Technical *Info*

Reequipamiento de la técnica de tensado en Ford 1,8 Diésel (CT 983 K1/K2)

Fig.3 Tensión nominal

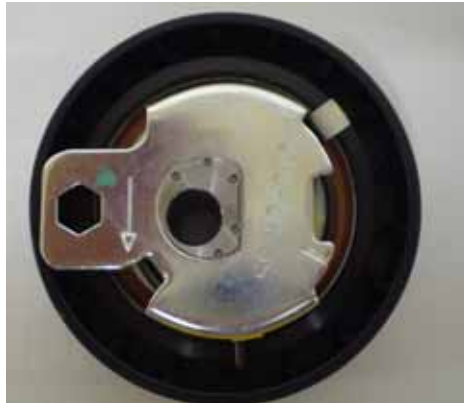
El rodillo tensor del Kit está diseñado técnicamente de otra manera de como se ha montado de fábrica.

La nueva versión de rodillo tensor tiene que montarse según Ford en todos los motores 1,8 diésel al cambiar la correa de distribución. Debido a la estructura completamente modificada se plantea la cuestión de la correcta instalación o ajuste.

La nueva versión es un rodillo tensor semiautomático, que se monta centralmente en lugar del tensor manual (50 Nm). Después de montar la correa de distribución, como de costumbre, se ajusta adelante la tensión en el disco en sentido marcado de la flecha con una llave hexagonal. Aquí debe cuidarse de que la escotadura en la posición de aprox. 3 horas esté enfrente de la pestaña tope. En algunas versiones antiguas es necesario reducir con una lima unos 1/10 mm en el área de la polea tensora.
